Antwortenkatalog

Vergabestelle: Staatliche Hochbau- und Liegenschaftsverwaltung Mecklenburg-Vorpommern
Maßnahme: Rdfüabt. 16, Cölpin Abgesetzter TZ Cölpin
Vergabe: Bw Cölpin Klimatisierung Radom
Vergabe-Nr: 21A0180N

[ID: 46306] [Pos. 4.1.1 Lüftungszentralgerät](#)

Ansicht

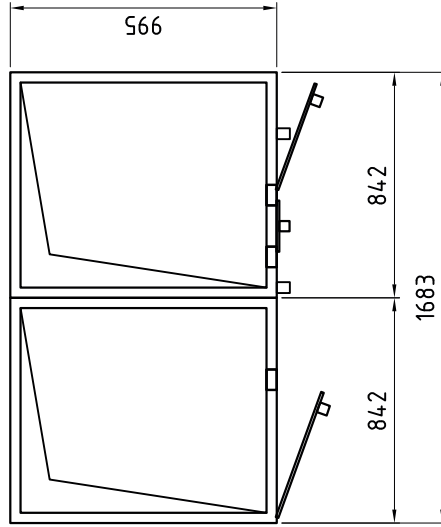
Frage: *Betreff:* »[ID: 46306] Pos. 4.1.1 Lüftungszentralgerät«
Inhalt: »der Geräteaufbau des Lüftungsgerätes ist lt. unserem Lieferanten unklar beschrieben. Kubator lt. LV LxBxH«

Antwort: *Betreff:* »AW: Pos. 4.1.1 Lüftungszentralgerät«
Inhalt: »Siehe Anhang.«
